SPECJALISTYCZNY SZPITAL  
im. dra Alfreda Sokołowskiego  
w Wałbrzychu

DZPZ-530-Zp/5/PN-4/19

**Dotyczy: Dostawy cewników, osłon, zestawów do przetaczania krwi, czujników, zestawów do biopsji, zastawek i pierścieni, znaczników tkankowych, pomp, ubrań stanowiskowych, nici okulistycznych, kołnierzy, nożyc ratunkowych, szyn, urządzenia OCT - Zp/5/PN-4/19.**

Widoczność markera w mammografii

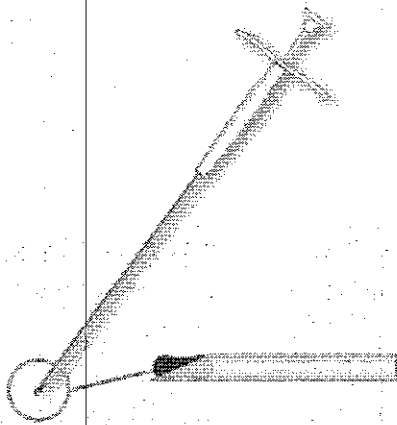
Czy Zamawiający dopuści - **BiomarC - Marker, znacznik tkankowy piersi**

Widoczność markera w USG  
rezonans magnetyczny

Widoczność markera w MRI,

Marker 1x5mm  
Rozmiar kaniuli 14G x 11,77 cm

**Odp. Zamawiający nie dopuszcza. Zamawiający wymaga znaczniki tkankowe w rozmiarze 17G x 100.**
